改善箇所説明図

不具合の内容

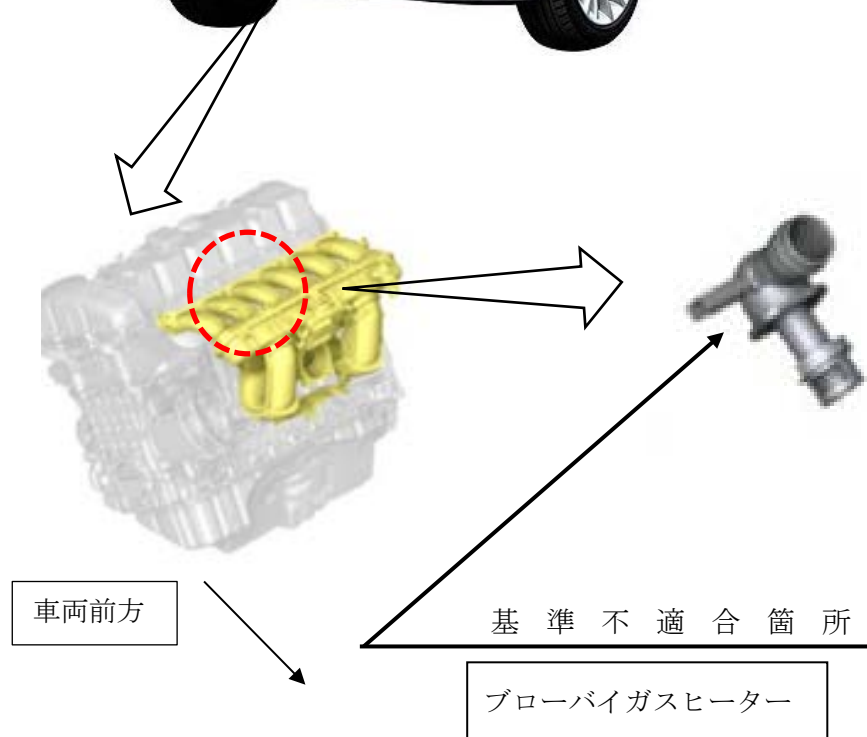
エンジンのブローバイガス還元装置において、ブローバイガスヒーターの成形加工が不適切なため、外装樹脂にクラックが発生するものがある。そのため、クラックに水分が浸入すると、クラックが拡大し樹脂内部にある電熱線ヒーターの回路が短絡して警告灯が点灯し、そのまま使用を続けると、ヒーターが異常発熱して外装が溶け、最悪の場合、火災に至るおそれがある。

全車両、当該ブローバイガスヒーターを対策品に交換する。

識別：左フロントドアアヒンジ取り付けボルト（下側）の頭に白ペンを塗布する。
